Werfverslag 22

Vergadering van 16/09/2017

2807.15.STR

betreft.: **Gevelrenovatie**  
 projectlocatie: Zeedijk 341, 8430 Middelkerke

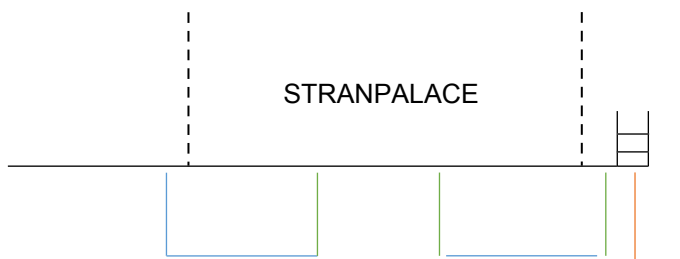
- technische fiches volledig te zijn;
  - details volledig te zijn.
7. Details hoek balkonbekleding dient te zorgen voor de ventilatie van het plafond en het balkonfront + drainage van het water ter hoogte van het balkonfront.  
Principe opbouw detail :

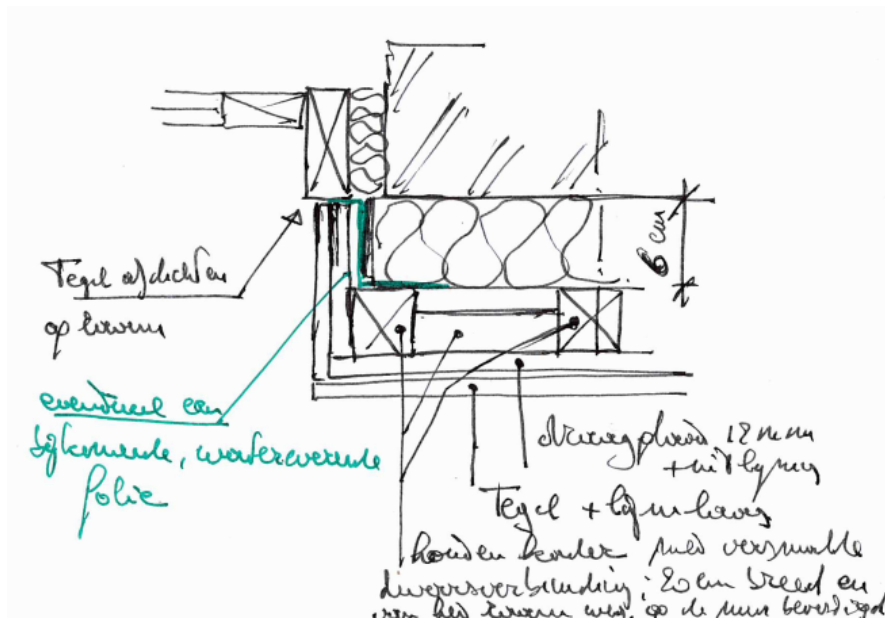
- muur heeft hoofdzakelijk de dikte van de betonkolom rechts;
- isolatie wordt beperkt tot 6cm overal;
- de betonbalk boven het raam is sterk aangetast op de wapening (er is geen dekking); een aangepast herstel dringt zich op:

- roestend ijzer vrij maken ( $\geq 1$  cm rondom);
- ijzer blank zetten;
- opgieten met een vullend en roestwerend product.

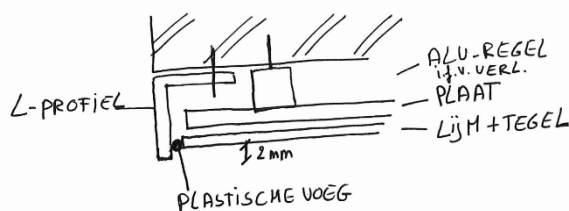
2. Positionering stopprofiel links en rechts:
